Mission régionale d'autorité environnementale

**Avis délibéré de la mission régionale d'autorité
environnementale de Bretagne
sur le projet de réaménagement du passage du Treiz
à Douarnenez (29)**

n° MRAe : 2024-011795

Plan guide de la réflexion d'ensemble – localisation du projet
(source : Atelier Georges – 2023 – étude d'impact / annotations MRAe)

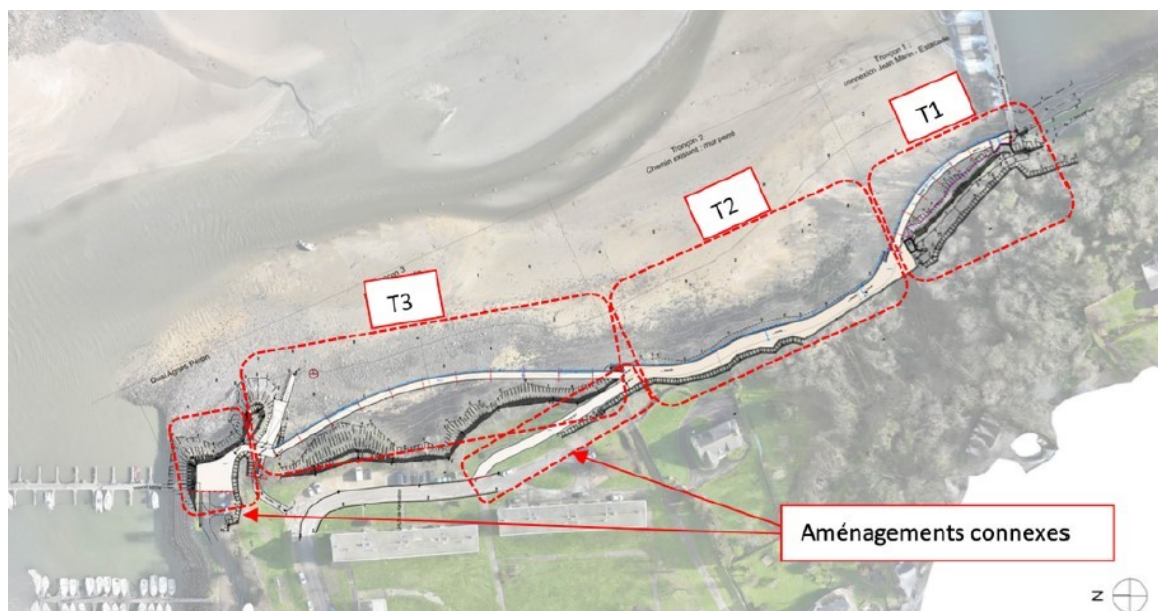
Toutefois, au vu des caractéristiques du site et des ambitions du projet, une autre variante pourrait être étudiée, consistant à réaménager le cheminement existant le long de la rue Pen ar Vir entre le quai Agnès Perron et le début du passage sur perré, sans création de l'estacade T3. Ce scénario pourrait garantir l'accessibilité pour les personnes à mobilité réduite¹⁴, sous réserve de la possibilité de raccordement avec une pente adaptée entre le quai et la rue Pen ar Vir, en limitant l'incidence du projet en matière d'émissions de gaz à effet de serre¹⁵, de paysage et, en phase travaux, de biodiversité et de nuisances.

L'Ae recommande d'étudier le scénario alternatif consistant dans le réaménagement de la voirie existante en lieu et place de la création de la passerelle T3.
